# G 4 北・G 5 エリアタンク新設について

2021年10月25日

東京電力ホールディングス株式会社

# 1. G4北・G5エリアタンク新設に関する 特定原子力施設に係る実施計画 変更認可申請における 変更内容のポイント

# 2. 1 変更認可申請内容 (5) G4北エリア詳細図

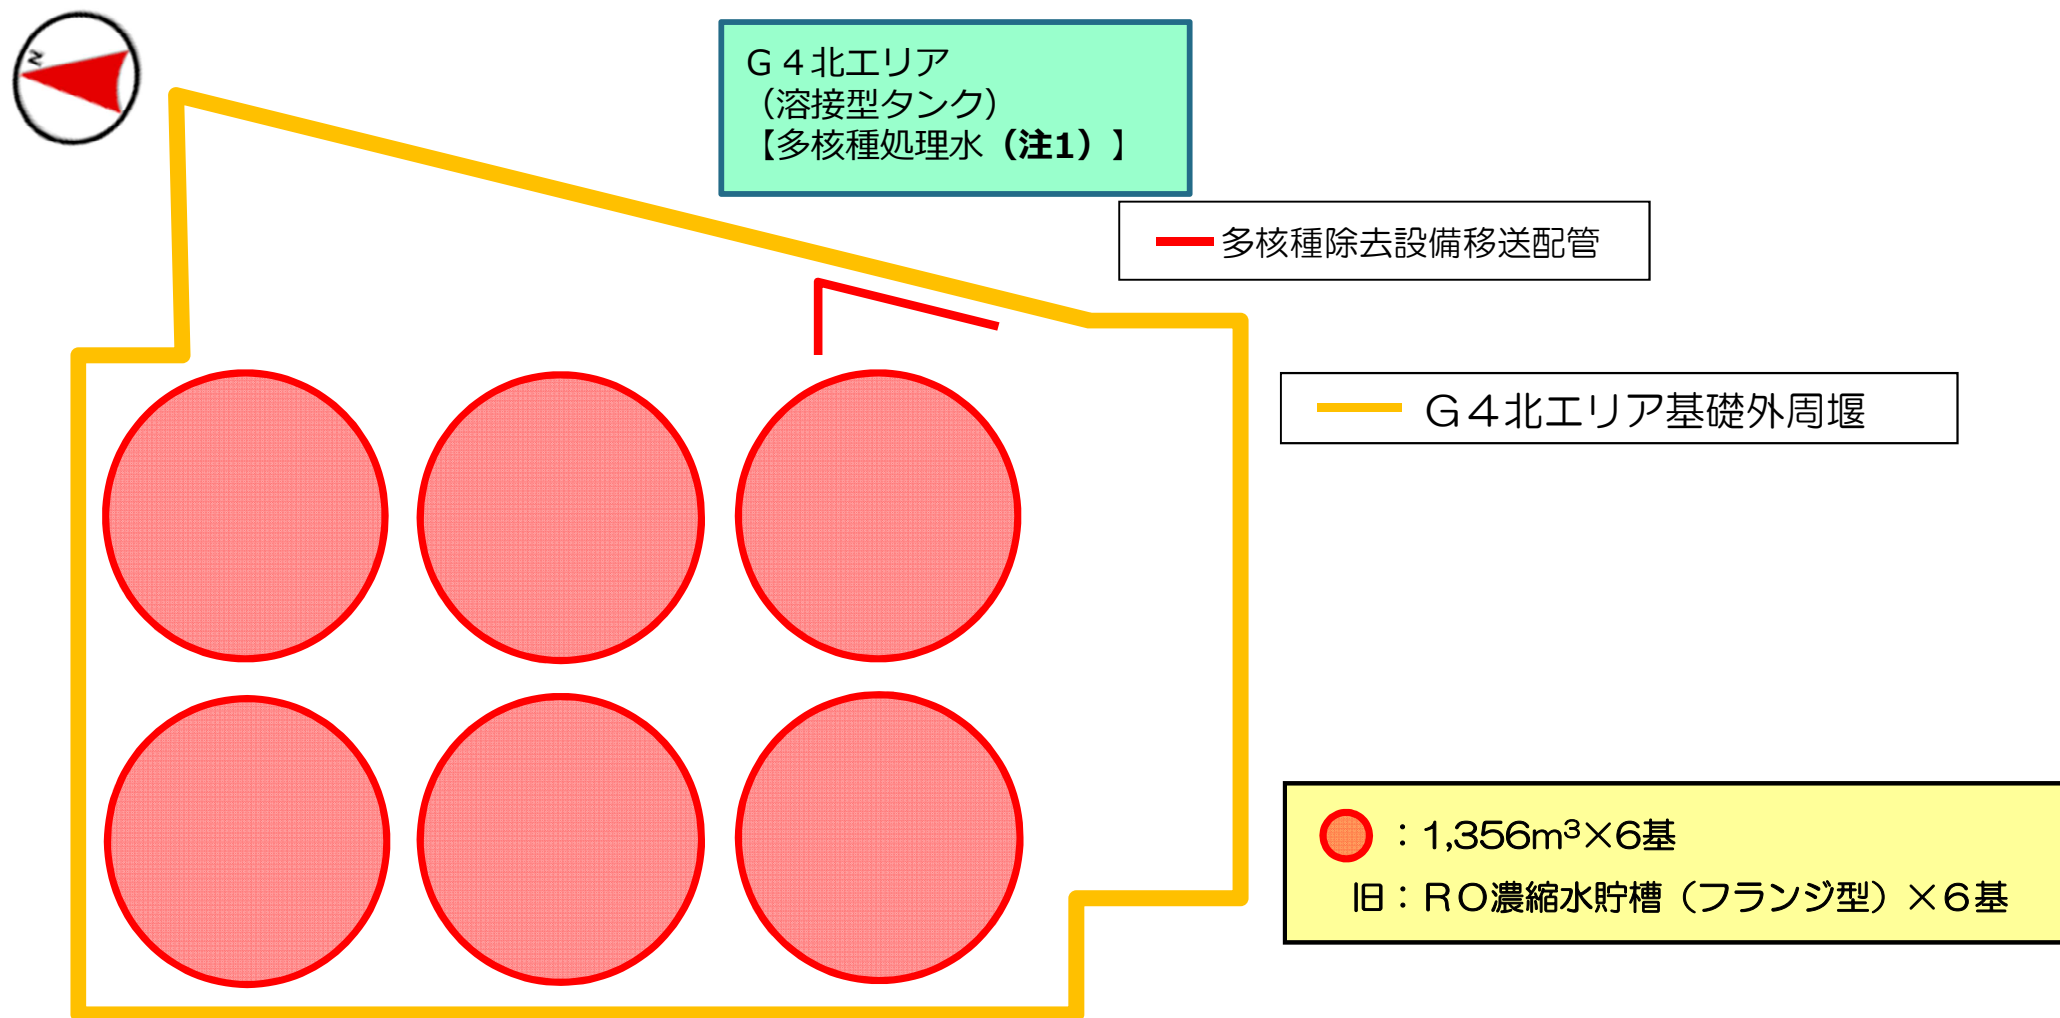
### ■ 波及的影響について

- G4北・G5エリア周辺に影響を受ける耐震Sクラス設備は無い。
- G4北・G5エリア周辺に耐震Sクラス設備では無いものの多核種処理水移送配管（重要設備）がある。ただし、多核種処理水移送配管は、当該タンク移送時にのみ使用するもので、タンク満水後は水抜きを行う。その為、損傷による影響は軽微である。

# 2. 1 変更認可申請内容 (7) G5エリア詳細図

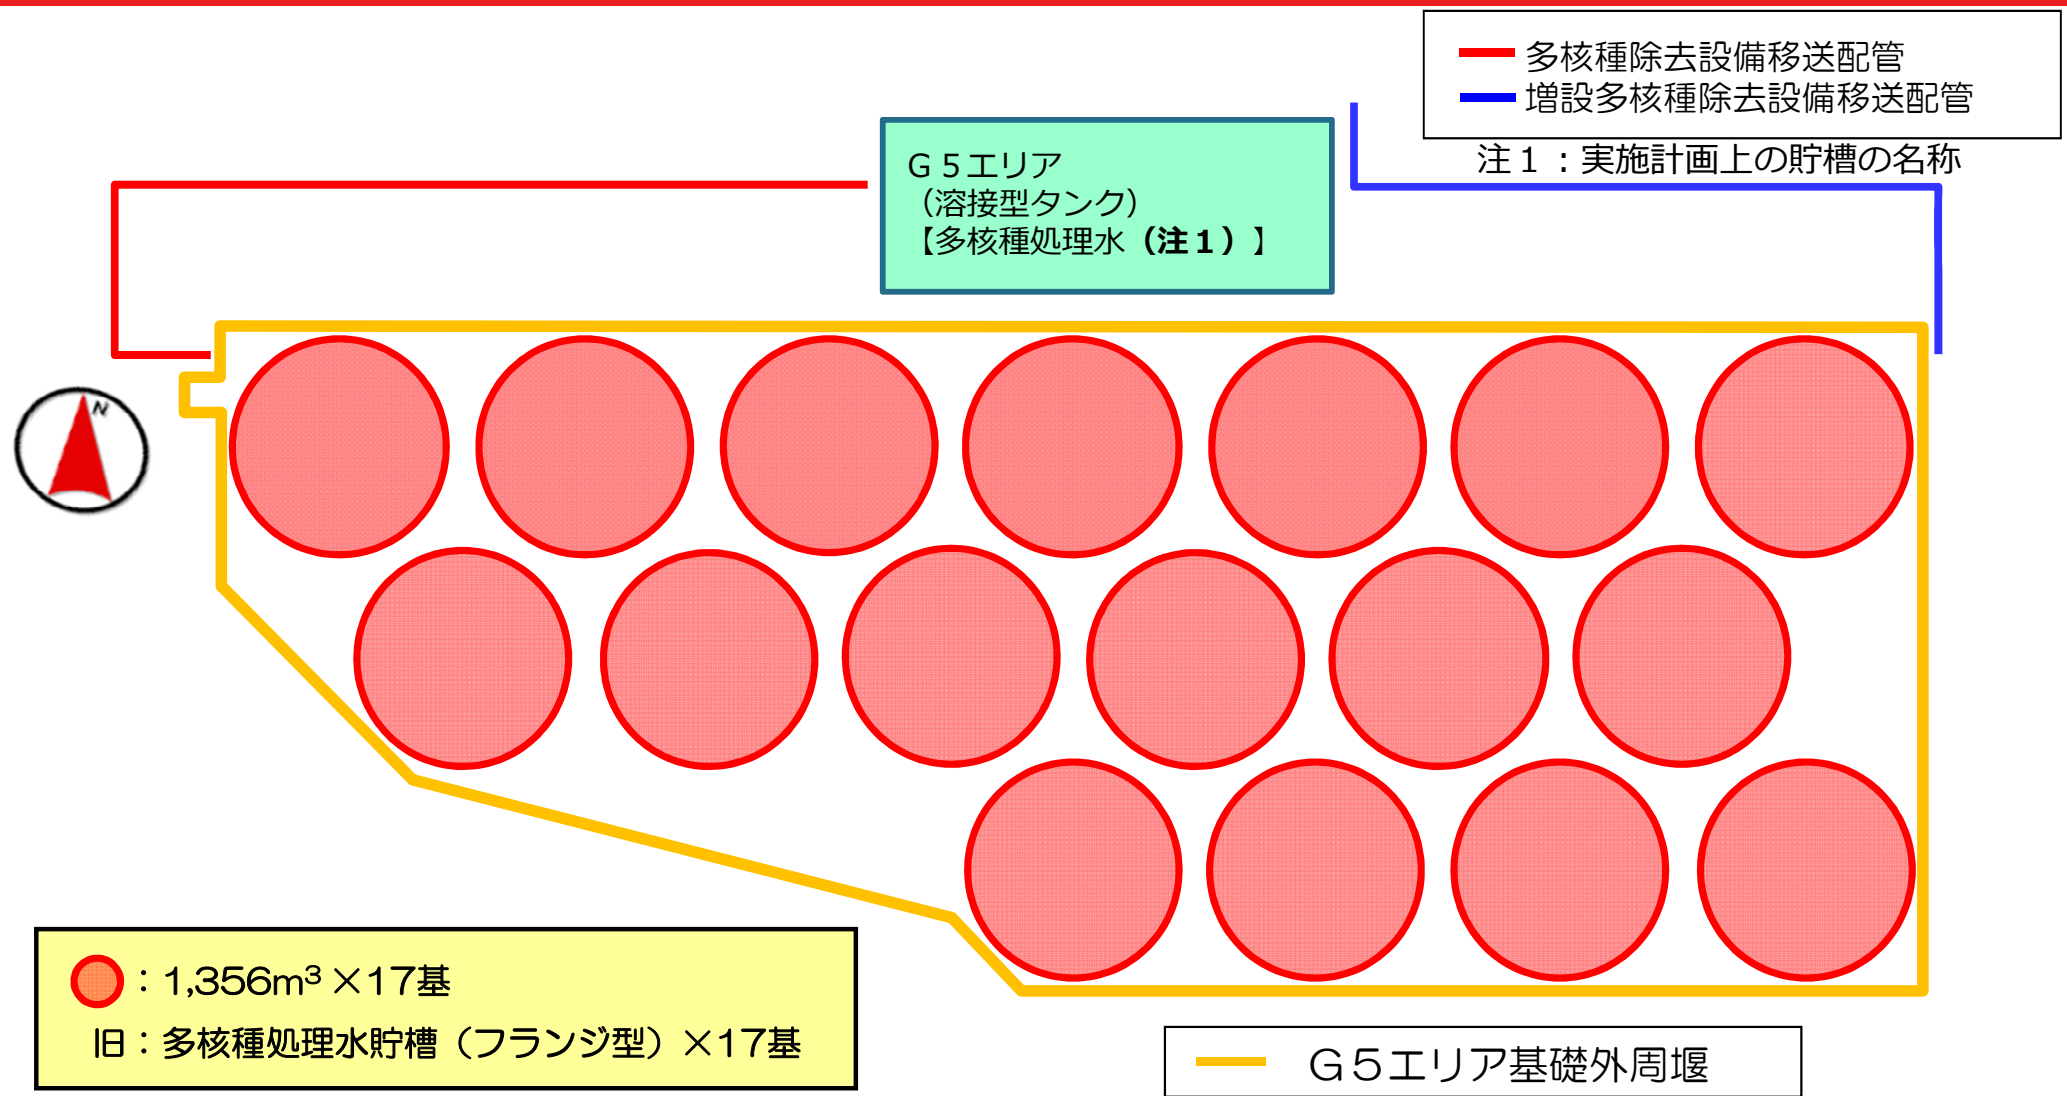
- 波及的影響について
  - G4北・G5エリア周辺に影響を受ける耐震Sクラス設備は無い。
  - G4北・G5エリア周辺に耐震Sクラス設備では無いものの多核種処理水移送配管（重要設備）がある。ただし、多核種処理水移送配管は、当該タンク移送時にのみ使用するもので、タンク満水後は水抜きを行う。その為、損傷による影響は軽微である。

## (10) 集水ピット抽出ポンプ新設概略図

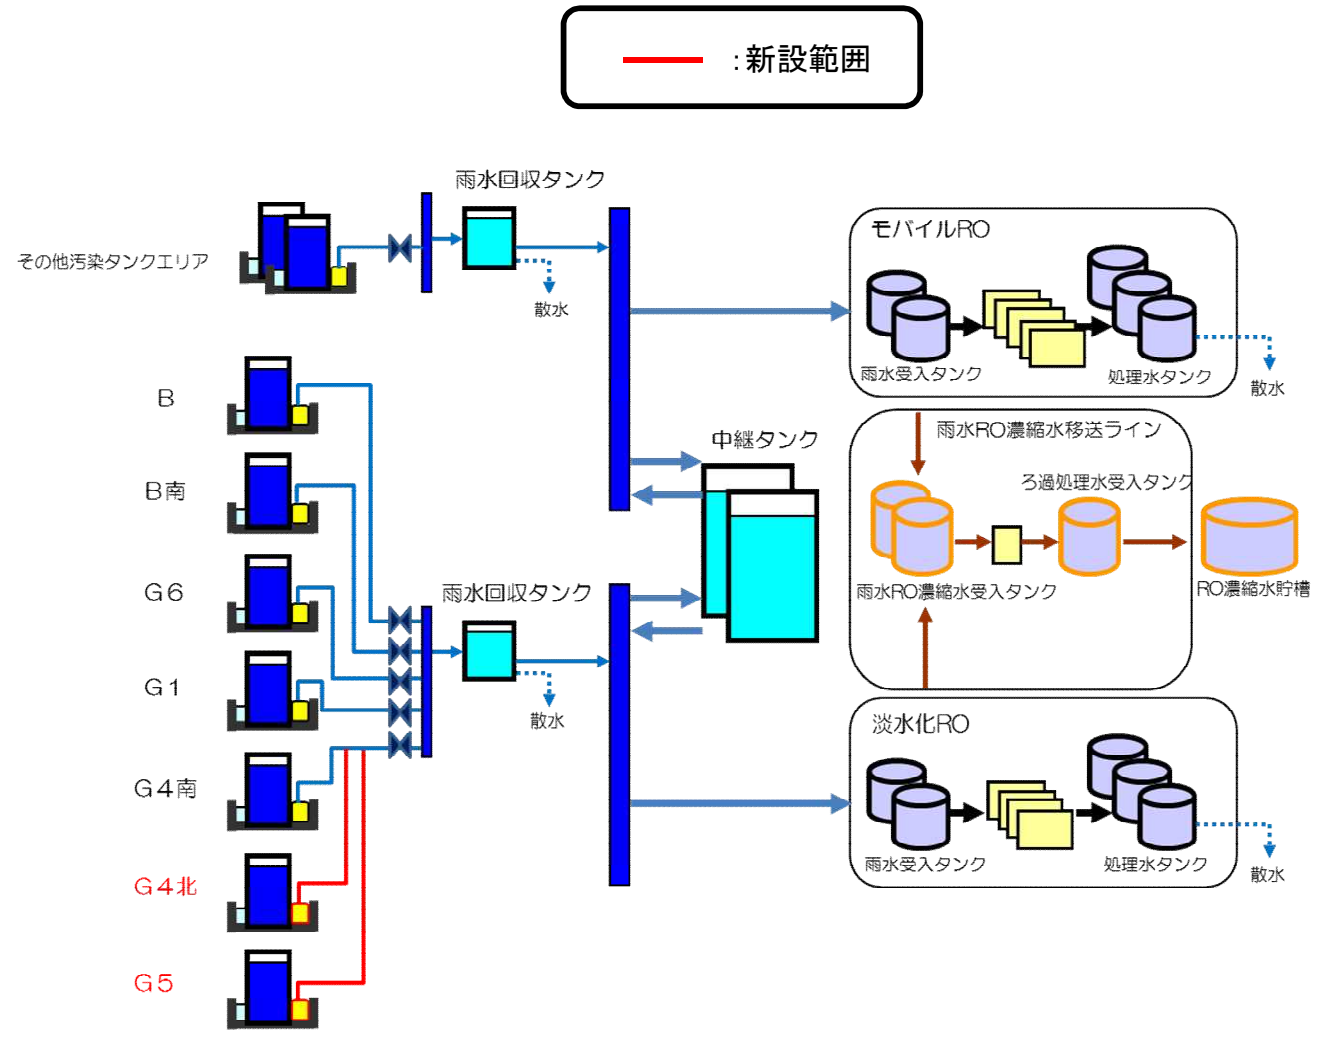
■ G 4 北, G 5 タンクエリアの新設に伴い, 堰内雨水を適切に処理するため集水ピット抽出ポンプ, 移送配管の新設を行う。

G 4 北, G 5 エリア集水ピット抽出ポンプ新設前

G 4 北, G 5 エリア集水ピット抽出ポンプ新設後

タンクエリア	集水ピット抽出ポンプ台数	
	36m <sup>3</sup> /h	48m <sup>3</sup> /h
B	2	—
B 南	2	—
G 6	2	—
G 1	—	2
G 4 南	—	2
<b>G 4 北</b>	—	<b>2</b>
<b>G 5</b>	—	<b>2</b>
計	6	<b>8</b>
